**【さらに確認すべき点】陽電子源の選択はどの時点でどのような基準でなされるのか。**

# 予備準備期間及び準備期間におけるCFSタイムライン

# ビームダンプの健全性のモニター、遠隔操作による窓の交換はどのようにするつもりか。(1)

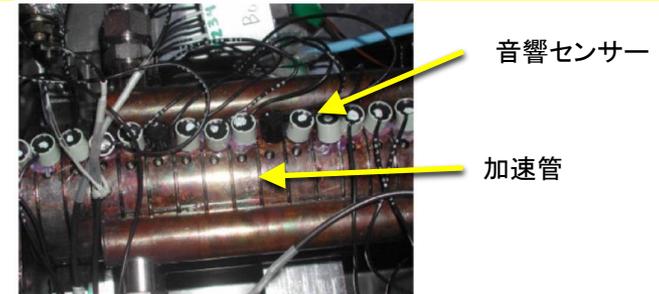
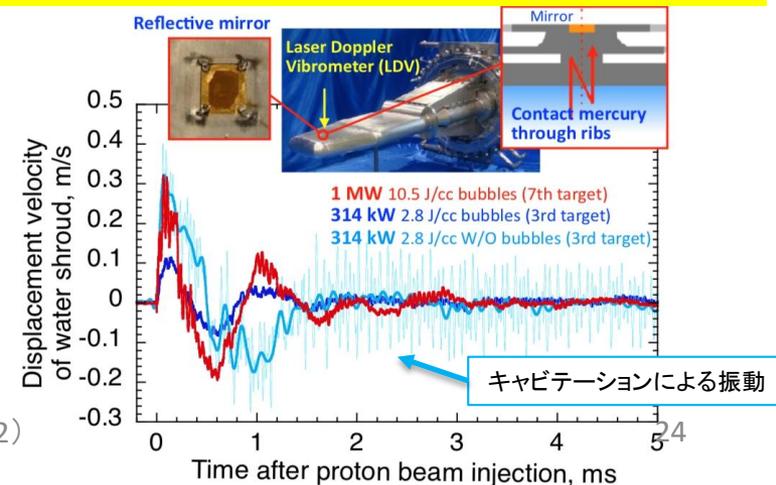
**【さらに確認すべき点】**ビームダンプの健全性のモニター、遠隔操作による窓の交換はどのようにするつもりか。

- ビームダンプの内側へのモニター設置は避け、外部に振動センサーや温度モニターを設置する、循環水の水質をモニターすることなどが検討されている。

システムの健全性を確認すること、異常の兆候を捉えることを目的とした監視システムを構築する。原子力や工業プラントなど、類似する特殊分野の専門家(JAEA, AAA参加企業など)の協力を得ながら進めるべきものと考えている。

- 温度測定
- 振動測定 ... 通常時との違いなどから異常の兆候を得たい  
例) 音響センサー、加速度センサー、レーザー光を用いた振動センサー  
など

レーザー光を用いた振動モニター(J-PARC水銀ターゲット)
